Aufhebung des Bebauungsplans Nr. KG 4 „Friedrichsthal“
Beteiligung der Behörden und sonstigen Träger öffentlicher Belange gem. § 4 Abs. 1
BauGB

Aufhebung Bebauungsplan KG4 Friedrichsthal

**Aufhebung BP KG4
Friedrichsthal (Wipperfürth)**

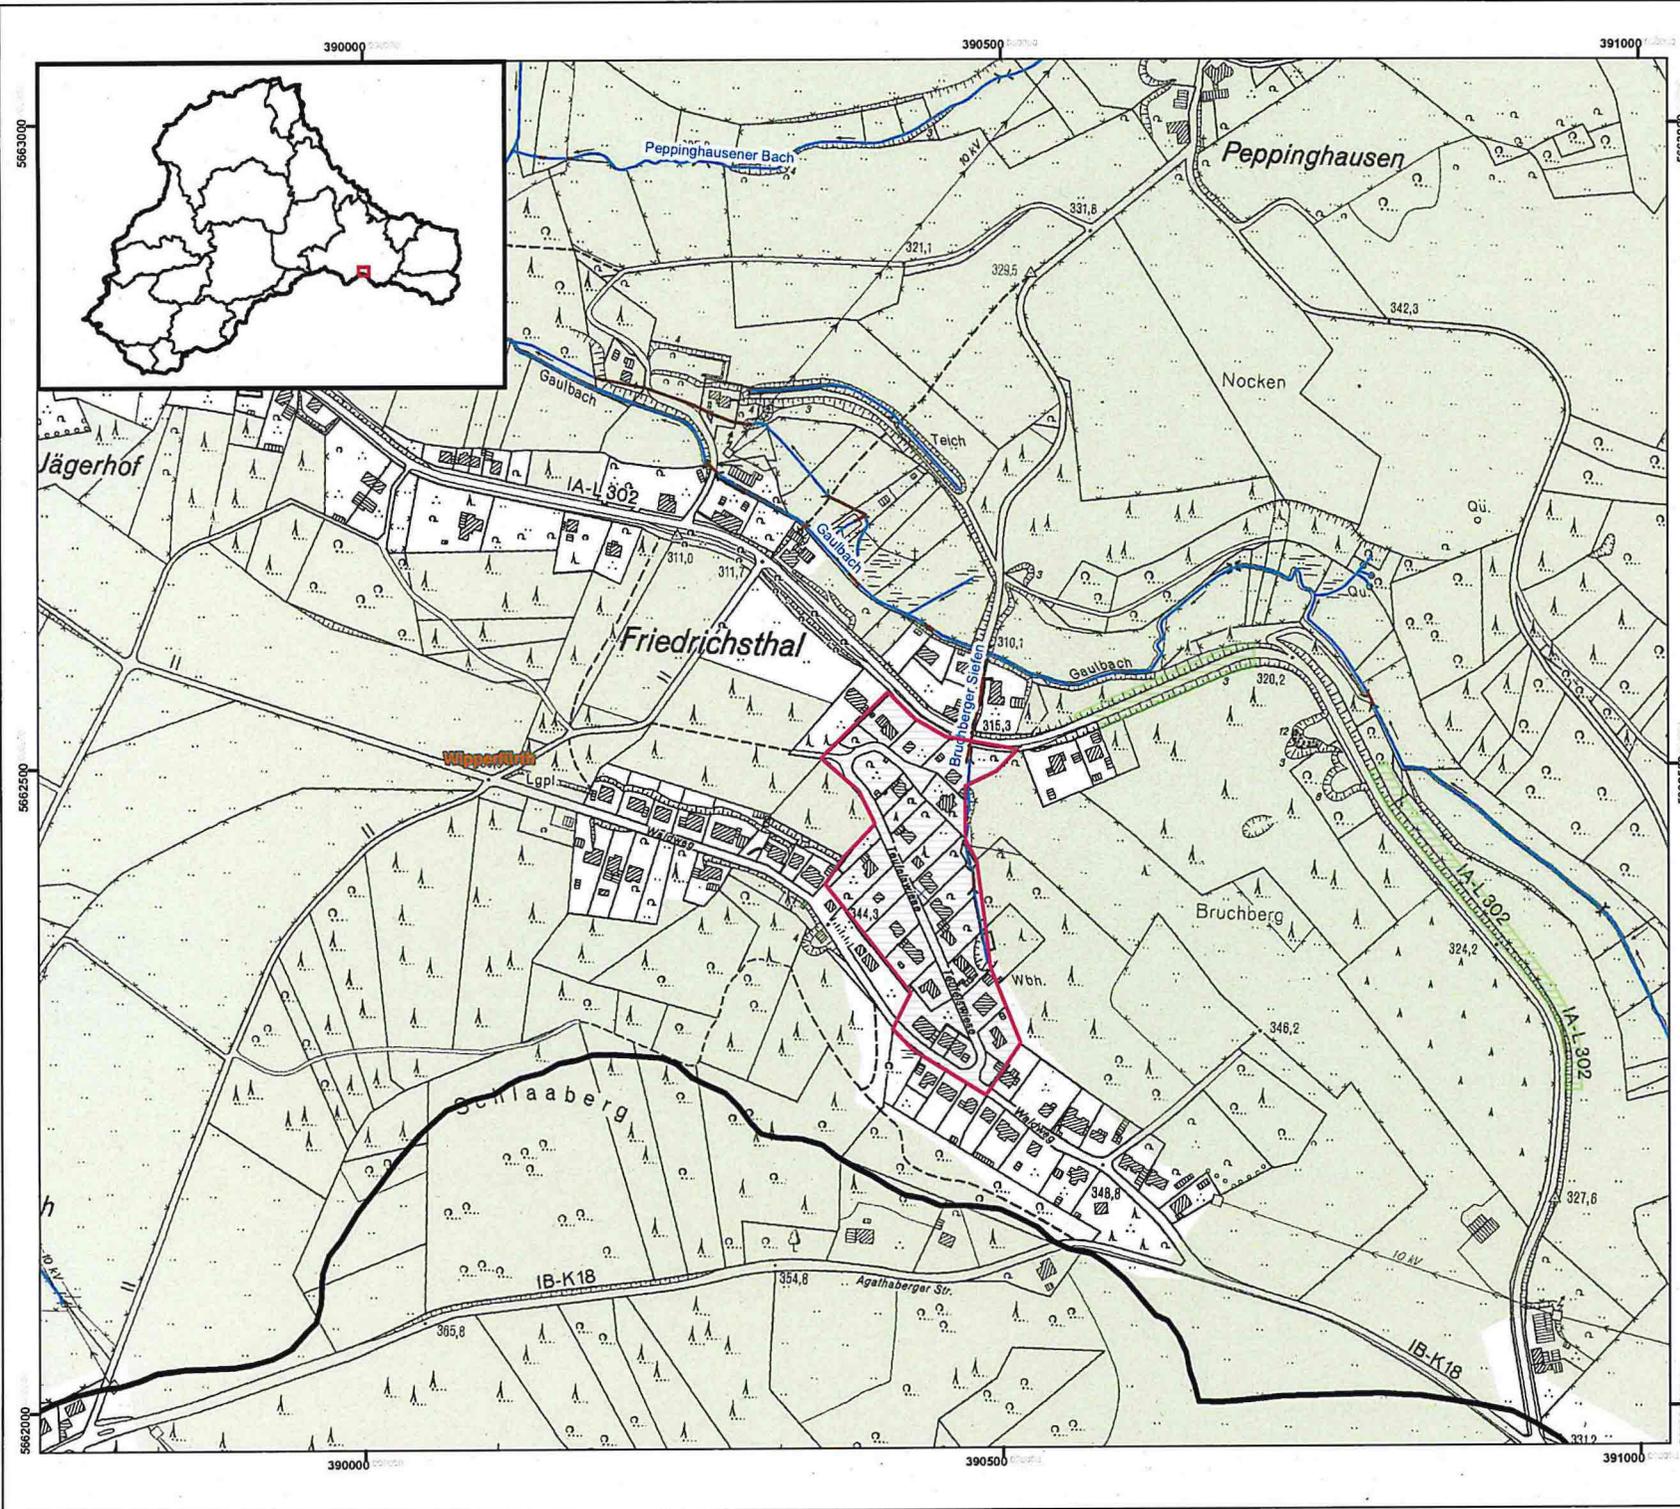
Ich weise jedoch darauf hin, dass entgegen der Aussage im Umweltbericht (Punkt 6.2) die besagt, dass im Plangebiet keine Oberflächengewässer vorhanden sind, der Bruchberger Siefen entlang der östlichen Grenze des Plangebiets verläuft.

Aus diesem Grund bitte ich Sie den Wupperverband bei zukünftigen neuen Bauvorhaben im Aufhebungsbereich einzubinden.
